Änderungen in der Gebietskulisse der Vorranggebiete zur Nutzung der Windenergie (VRG WE) gegenüber dem Entwurf des TRPEM aus der zweiten Anhörung und Offenlegung

Gegenstand der erneuten Beteiligung sind ausschließlich Änderungen gegenüber dem Entwurf des TRPEM aus der zweiten Anhörung und Offenlegung in Bezug auf fünf Vorranggebiete zur Nutzung der Windenergie (VRG WE), namentlich VRG WE 2115 (Siegbach, Dillenburg, Herborn, Mittenaar), VRG WE 2221 (Braunfels), VRG WE 4102 (Allendorf (Lumda), Staufenberg, Ebsdorfergrund), VRG WE 4407 (Hungen, Lich) und VRG WE 5122 (Feldatal, Romrod).

Plankarte mit Kennzeichnung der Änderung

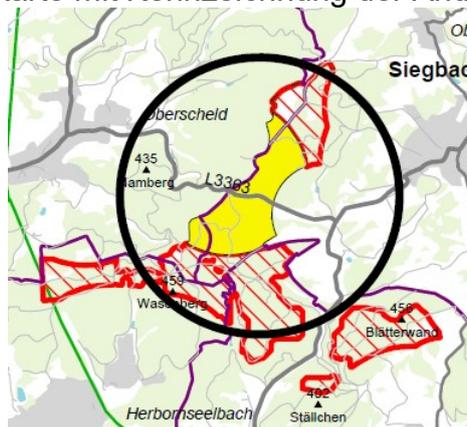
Verkleinerung des VRG WE 2115, Siegbach, Dillenburg, Herborn, Mittenaar (Verkleinerung um 113 ha in den Gemarkungen Eisemroth und Oberscheld, neuer Flächenumfang: 198 ha)

Begründung: Vorkommen eines Winterquartiers der Mopsfledermaus

Entsprechende Hinweise auf das Winterquartier der Mopsfledermaus waren im Juni 2016 im Zuge der Planung von Windenergieanlagen bekannt geworden und gutachterlich bestätigt worden.

Gemäß den Vorgaben des Hess. Ministeriums für Umwelt, Klimaschutz, Landwirtschaft und Verbraucherschutz (HMUKLV) ist die Nutzung der Windenergie im Umfeld von Winterquartieren der Mopsfledermaus frühestens ab einer Distanz von 1.000 m um das Winterquartier zulässig.

2. Anhörung und Offenlegung	Ergänzendes Verfahren
Karte 11 „Restriktionen 1. Stufe“

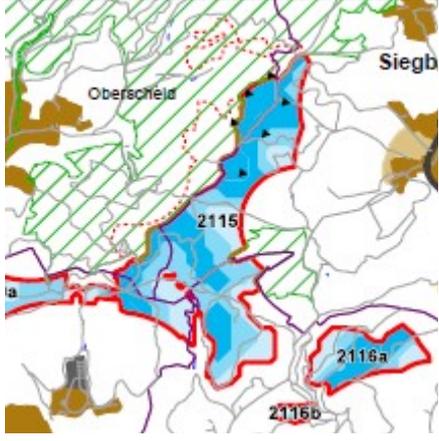
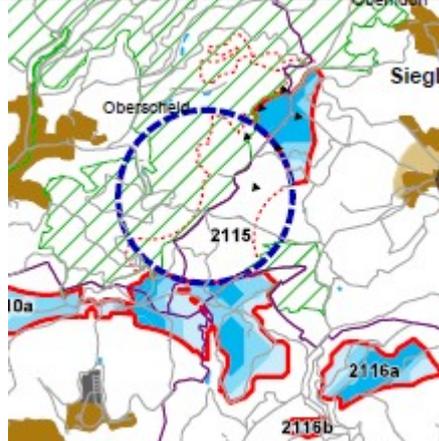
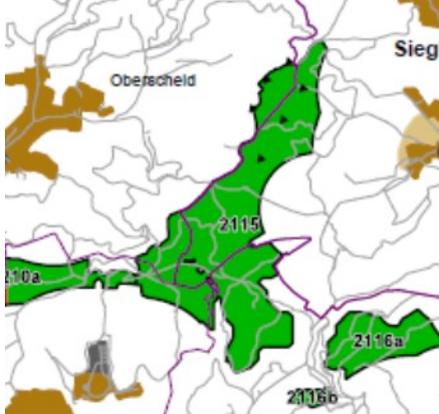
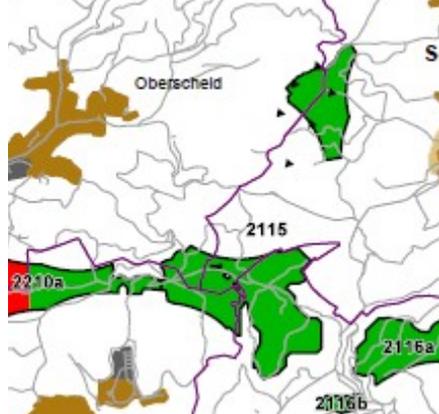
Daraus ergeben sich die folgenden Änderungen an den Arbeitskarten 11 und 14:

Karte 14 „Ampelkarte“

- Der Umweltbericht enthält im Kap. 8, S. 128 folgende Formulierung:
(4. Aufzählungszeichen): „*Neu hinzugekommen 2115 (tlw.): aufgrund von Hinweisen in der zweiten Offenlegung zu einem Winterquartier der Mopsfledermaus ist nach Einzelfallprüfung innerhalb des 1.000 m Puffers keine WE-Nutzung möglich.*“
- Der Steckbrief zum VRG WE 2115 enthält folgende Formulierung:
Artenschutz: „*Reduzierung des VRG WE auf Grund aktueller Hinweise zu einem regional bedeutsamen Winterquartier der Mopsfledermaus. Das Winterquartier der Mopsfledermaus ist mit 8 nachgewiesenen Vorkommen eine der größten, bekannten Überwinterungsstellen der Mopsfledermaus in Hessen.*“

Das Winterquartier befindet sich in einem stillgelegten Stollen. Eine Konfliktlösung innerhalb des 1.000 m-Radius ist nicht anzunehmen.“

Plankarte mit Kennzeichnung der Änderung

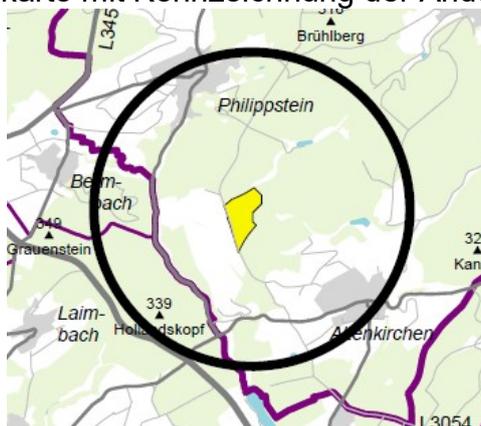
Streichung des VRG WE 2221, Braunfels (Streichung in den Gemarkungen Philippstein und Altenkirchen, Flächenumfang: 16 ha)

Begründung: Die FFH-Verträglichkeit der Windenergienutzung bezogen auf das angrenzende Vogelschutzgebiet (VSG) 5414-405 „Steinbrüche in Mittelhessen“ mit dem Uhu als alleinige Erhaltungszielart ist nicht zweifelsfrei belegt.

2. Anhörung und Offenlegung	Ergänzendes Verfahren
Karte 11 „Restriktionen 1. Stufe“

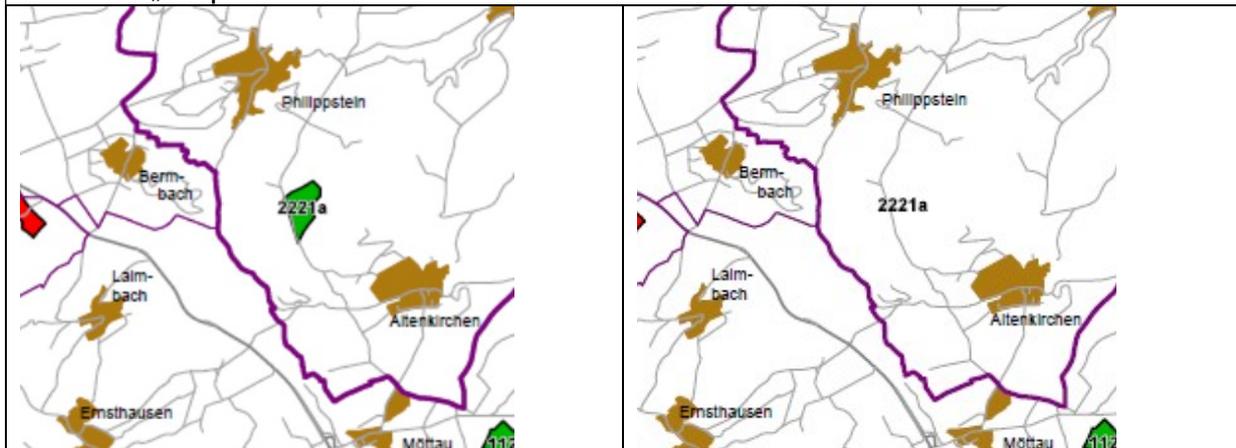
Die Zweifel an der FFH-Verträglichkeit führen in der Konsequenz dazu, dass das (ursprünglich festgelegte) VRG WE 2221 in der Karte 11 „Restriktionen 1. Stufe“ von einer „an das VSG angrenzenden konfliktreichen Fläche“ überlagert wird und damit den weiteren Überlegungen zur Festlegung einer WE-Gebietskulisse entzogen bleibt.

Daraus ergeben sich die folgenden Änderungen an den Arbeitskarten 11 und 14:

Karte 14 „Ampelkarte“

- Der Umweltbericht enthält im Kap. 7, S. 110, 3. Satz ff. folgende Formulierung:
„Die FFH-Verträglichkeitsprognose richtet sich aufgrund der Kleinflächigkeit der Schutzgebiete vielmehr auf die Nutzung der Windenergie in den angrenzenden Bereichen. Betroffen sind die möglichen Vorranggebiete zur Nutzung der Windenergie VRG WE 2221 und 4102, darüber hinaus auch 1102, 1103 und 1115 a-b. Für 2221 wurde zunächst eine positive FFH-Prognose abgegeben. Im BImSchG-Verfahren konnte eine FFH-Verträglichkeit jedoch nicht bestätigt werden. Unter anderem wegen fehlender FFH-Verträglichkeit wurde der BImSchG-Antrag ablehnend beschieden, das Klageverfahren läuft. Untersuchungen, die eine FFH-Verträglichkeit eindeutig belegen, liegen bislang nicht vor.“

- „Wegfall“ des Steckbriefs zum VRG WE 2221 aus den Planunterlagen:
Aufgrund der nicht eindeutig belegten FFH-Verträglichkeit ist eine Windenergienutzung in diesem Gebiet nicht möglich, sodass ein Steckbrief zur Dokumentation einer weitergehenden Abwägung nicht mehr erforderlich ist.

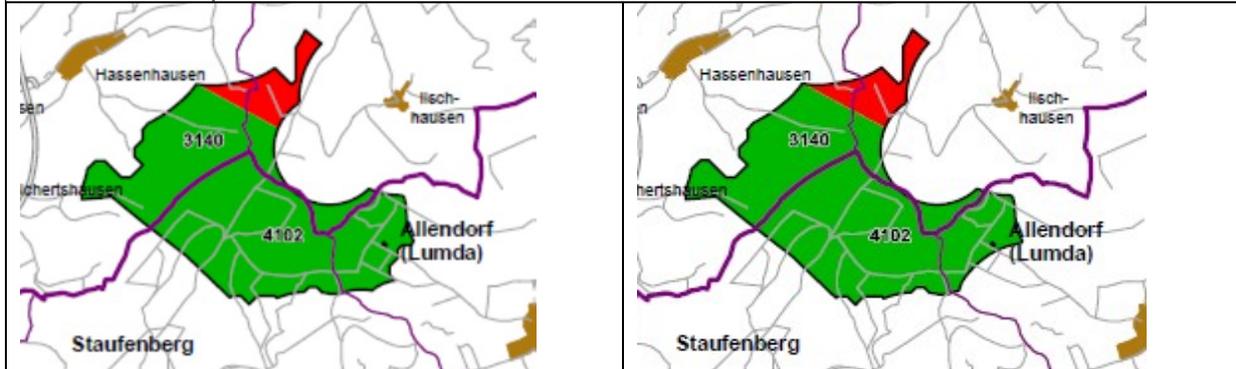
Verkleinerung des VRG WE 4102, Allendorf (Lumda), Staufenberg, Ebsdorfergrund (Verkleinerung um 15 ha im Südosten in der Gemarkung Allendorf a. d. Lumda, neuer Flächenumfang: 313 ha)

Begründung: Die FFH-Verträglichkeit der Windenergienutzung bezogen auf das angrenzende Vogelschutzgebiet (VSG) 5414-405 „Steinbrüche in Mittelhessen“ mit dem Uhu als alleinige Erhaltungszielart kann nicht zweifelsfrei angenommen werden. Die Zweifel an der FFH-Verträglichkeit führen in der Konsequenz dazu, dass eine Teilfläche des VRG WE 4102 in der Karte 11 „Restriktionen 1. Stufe“ von einer „an das VSG angrenzenden konfliktreichen Fläche“ überlagert wird und damit den weiteren Überlegungen zur Festlegung einer WE-Gebietskulisse entzogen ist.

Daraus ergeben sich die folgenden Änderungen an den Arbeitskarten 11 und 14:

Karte 14 „Ampelkarte“

- Der Umweltbericht enthält im Kap. 7, S. 110, 3. Satz ff. folgende Formulierung:
„Die FFH-Verträglichkeitsprognose richtet sich aufgrund der Kleinflächigkeit der Schutzgebiete vielmehr auf die Nutzung der Windenergie in den angrenzenden Bereichen. Betroffen sind die möglichen Vorranggebiete zur Nutzung der Windenergie VRG WE 2221 und 4102, darüber hinaus auch 1102, 1103 und 1115 a-b. (...) Ein zweites, vom Vogelschutzgebiet „Steinbrüche in Mittelhessen“ mittelbar betroffenes mögliches Vorranggebiet zur Nutzung der Windenergie (VRG WE 4102) wurde wegen voraussichtlicher FFH-Unverträglichkeit gegenüber der zweiten Offenlegung im Südosten kleinflächig reduziert (Flächenverlust ca. 15 ha).“

- Der Steckbrief enthält folgende Formulierung:
Artenschutz: (...) „Reduzierung des Gebietes im Südosten aufgrund der Abgrenzung einer an das VSG angrenzenden konfliktreichen Fläche (Lebensraum Uhu), Konflikte dadurch minimiert bzw. darüber hinaus auf der örtlichen Ebene zu lösen“

Plankarte mit Kennzeichnung der Änderung

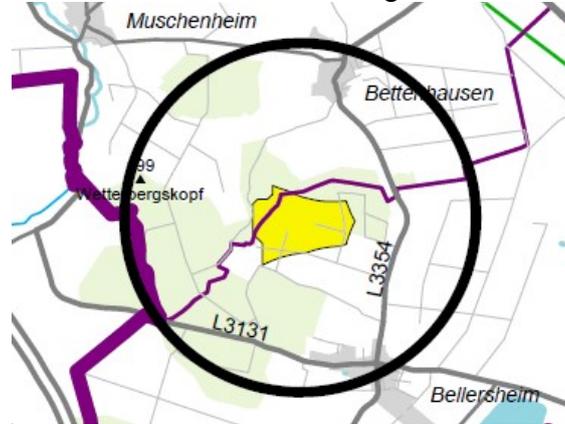
Streichung des VRG WE 4407, Hungen, Lich (Streichung in den Gemarkungen Bellersheim und Bettenhausen, Flächenumfang: 54 ha)

Begründung: Im Zuge der 2. Offenlegung wurden Untersuchungen eingereicht und von der Staatlichen Vogelschutzwarte für Hessen, Rheinland-Pfalz und Saarland (VSW) validiert, die das sehr hohe naturschutzfachliche Konfliktpotenzial einer Windenergienutzung für den Rotmilan in diesem Raum belegen. In der Konsequenz wäre in der Karte 11 „Restriktionen 1. Stufe“ ein Schwerpunktraum für den Rotmilan abzugrenzen, der das VRG WE 4407 überlagert.

Zwischenzeitlich wurde der Bereich aufgrund seiner Bedeutung als größter und bedeutendster Sammel-, Rast- und Schlafplatz von Rotmilan und Schwarzmilan in Mittelhessen gemäß § 22 Abs. 3 und § 23 des Gesetzes über Naturschutz und Landschaftspflege (Bundesnaturschutzgesetz) i. V. m. § 12 Abs. 5 des Hessischen Ausführungsgesetzes zum Bundesnaturschutzgesetz als zukünftiges Naturschutzgebiet einstweilig sichergestellt (Verordnung zur einstweiligen Sicherstellung des zukünftigen Naturschutzgebietes „Oberholz zwischen Bettenhausen und Bellersheim“ vom 12. September 2016 (StAnz. 42/2016), verlängert durch Verordnung zur Änderung der Verordnung zur einstweiligen Sicherstellung des zukünftigen Naturschutzgebietes „Oberholz zwischen Bettenhausen und Bellersheim“ vom 19. September 2018 (StAnz. 42/2018)). In dem sichergestellten Naturschutzgebiet sind jegliche Handlungen und Maßnahmen verboten, die den Schutzgegenstand nachteilig verändern. Dazu zählt auch die Errichtung von Windenergieanlagen. Der Landesentwicklungsplan Hessen 2000 regelt in den landesplanerischen Vorgaben für die Windenergie im Übrigen, dass Vorranggebiete zur Nutzung der Windenergie nicht in Naturschutzgebieten festgelegt werden dürfen (Ziel 5.3.2.2-4 der 3. Verordnung zur Änderung der Verordnung über den Landesentwicklungsplan Hessen 2000 vom 21. Juni 2018 (GVBl. S. 398)).

2. Anhörung und Offenlegung	Ergänzendes Verfahren
Karte 14 „Ampelkarte“

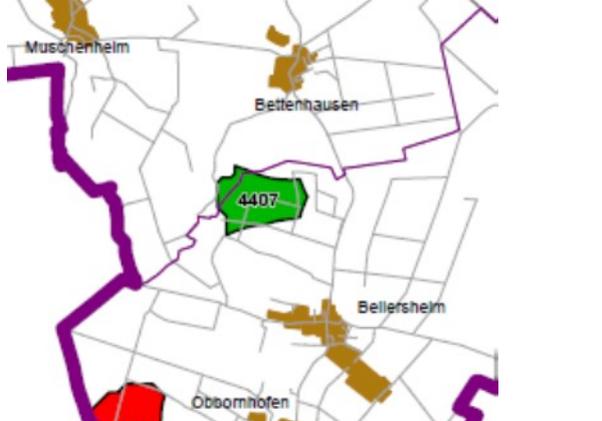
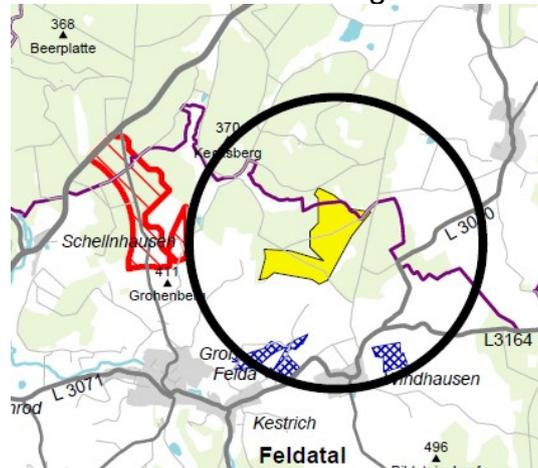
Daraus ergibt sich die folgende Änderung an der Arbeitskarte 14:

- Der Umweltbericht enthält im Kap. 8, S. 124, 2. Absatz folgende Formulierung:
„Hinweise zu einem überregional bedeutsamen Rotmilan-Rast- und -Schlafplatz im Raum Hungen führten nach fachlicher Überprüfung zur Neuausweisung eines Schwerpunktraums für den Rotmilan. Davon betroffen ist das VRG WE 4407, was insofern zu einer Planänderung gegenüber der zweiten Offenlegung geführt hat. Der Rastplatz wurde mittlerweile als Naturschutzgebiet einstweilig sichergestellt (St. Anz. 42/2016 S. 1078).“
- „Wegfall“ des Steckbriefs aus den Planunterlagen:
Aufgrund der Sicherstellung als Naturschutzgebiet ist eine Windenergienutzung in diesem Gebiet nicht möglich, sodass ein Steckbrief zur Dokumentation einer weitergehenden Abwägung nicht mehr erforderlich ist.

2. Anhörung und Offenlegung	Ergänzendes Verfahren
Karte 11 „Restriktionen 1. Stufe“

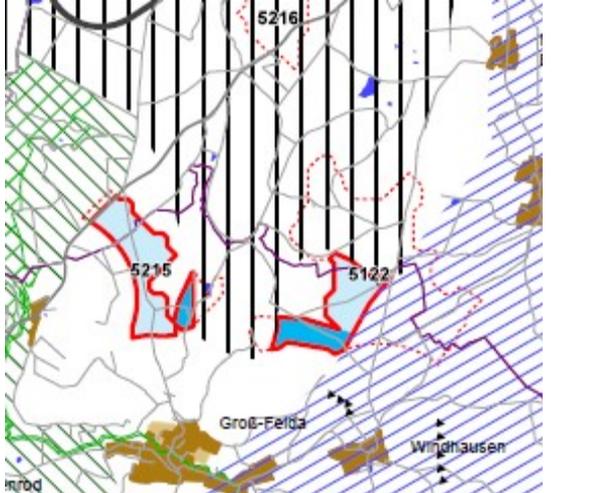
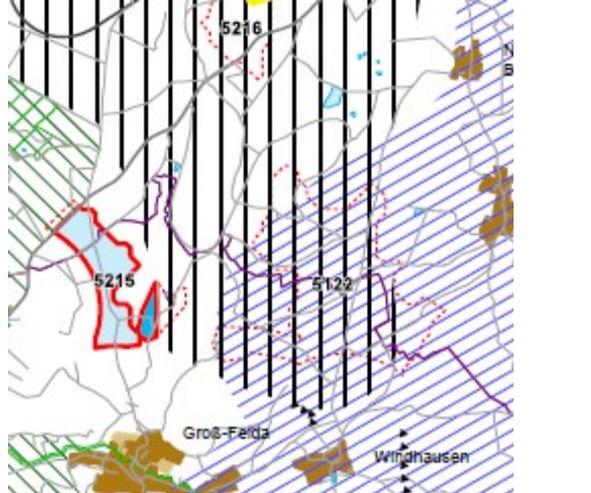
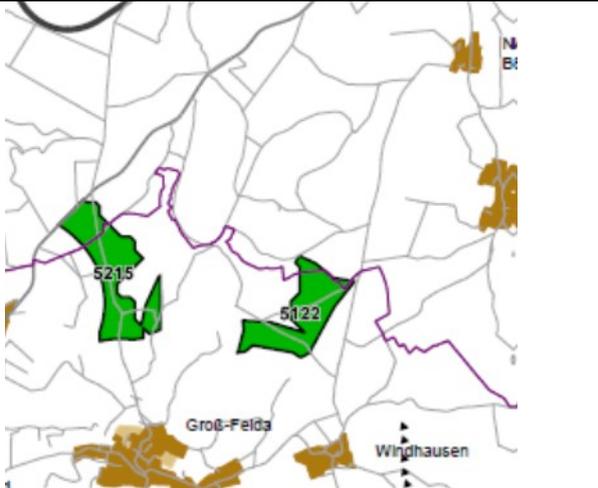
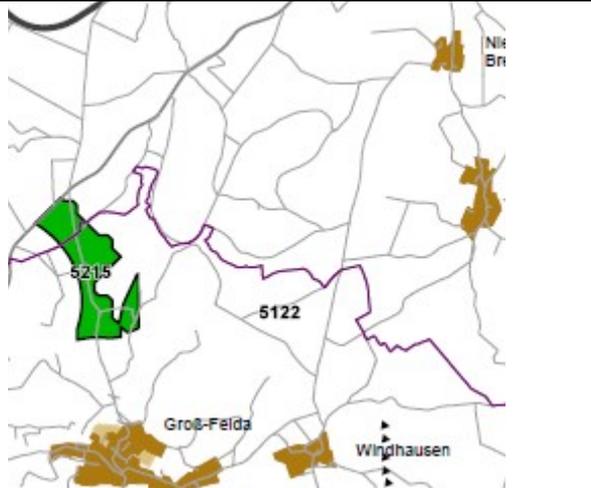
Streichung des VRG WE 5122, Feldatal, Romrod (Streichung in den Gemarkungen Groß-Felda, Kestrich, Windhausen und Ober-Breidenbach, Flächenumfang: 60 ha)

Begründung: Festlegung eines Schwerpunktraums für den Schwarzstorch und eines Schwerpunktraums für den Rotmilan aufgrund von Hinweisen im Zuge eines Fachgutachtens zu einem immissionsschutzrechtlichen Genehmigungsverfahren im Jahr 2015. Die Obere Naturschutzbehörde bestätigte diese Hinweise und stellte zudem klar, dass das Nest eines Schwarzstorchs auch dann als Fortpflanzungs- und Ruhestätte im Sinne des § 44 Abs. Nr. 3 BNatSchG zu definieren und bei der Planung entsprechend zu berücksichtigen ist, wenn der Schwarzstorch den Brutvorgang in dem betreffenden Jahr nicht erfolgreich abgeschlossen hat.

Daraus ergeben sich die folgenden Änderungen an den Arbeitskarten 11 und 14:

Karte 14 „Ampelkarte“

- Der Umweltbericht enthält im Kap. 8, S. 124, letzter Absatz folgende Formulierung:
„Im Ergebnis führte dies zu zwei Neuabgrenzungen eines Schwerpunktraums in Löhnberg (kein VRG WE betroffen) und Felda (Streichung des VRG WE 5122). Weitere geringfügige Änderungen (Reduzierung bzw. Erweiterung im Zuge der Validierung) haben keine Auswirkung auf die VRG-WE Gebietskulisse.“
- „Wegfall“ des Steckbriefs aus den Planunterlagen:
Aufgrund der Überlagerung mit Schwerpunkträumen für Rotmilan und Schwarzstorch ist eine Windenergienutzung in diesem Gebiet nicht möglich, sodass ein Steckbrief zur Dokumentation einer weitergehenden Abwägung nicht mehr erforderlich ist.
